VKPC 95898

Műszaki adatlap - 2011. március

HYUNDAI Elantra, i20, i30, i30 CW Estate
KIA Carens II, Cerato, CEE'D Hatchback, CEE'D Estate, SOUL

TOVÁBBFEJLESZTETT JÁRMŰGYÁRTÓI (OE)/SKF KIALAKÍTÁS
VKPC 95872 felváltva a VKPC 95898-val

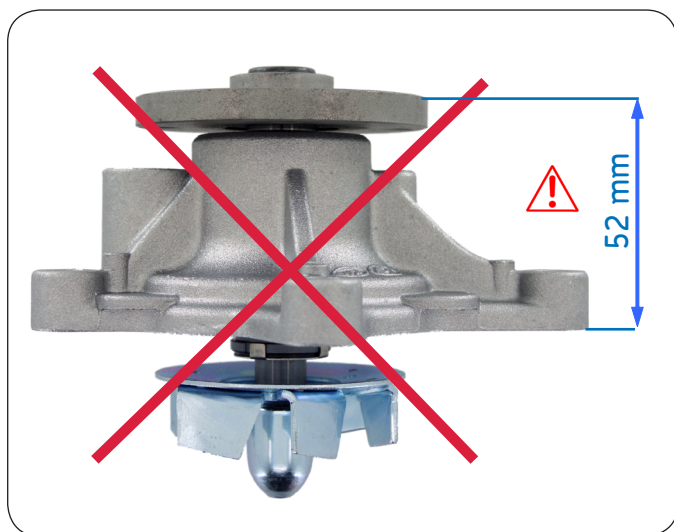
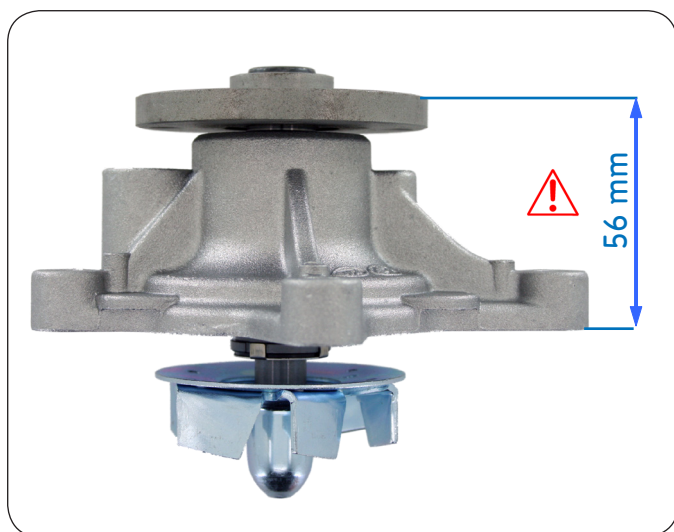
A HYUNDAI a korai modelljei tekintetében megváltoztatta a vízszivattyú kialakítását.

A HYUNDAI leállította a 2000-2006. közötti modelljeihez tartozó régi kivitelű vízszivattyúk (mely megfelel a VKPC 95872-nek) kiszállítását. A HYUNDAI javasolja a régi vízszivattyúk újabb kivitelűre történő cseréjét a szíjtárcsával együtt, mely így biztosítja a szíj megfelelő helyzetét és megvezetését is.

RÉGI KIALAKÍTÁS

ÚJ KIALAKÍTÁS

Szíjtárcsa új kialakítása

Új szíjtárcsa szükséges a megfelelő szíjhelyzet biztosításához

A járműgyártó specifikációinak betartása érdekében annak régebbi modelljeihez az SKF a Hyundai előírásoknak megfelelő vízszivattyúkat szállítja szíjtárcsával együtt.
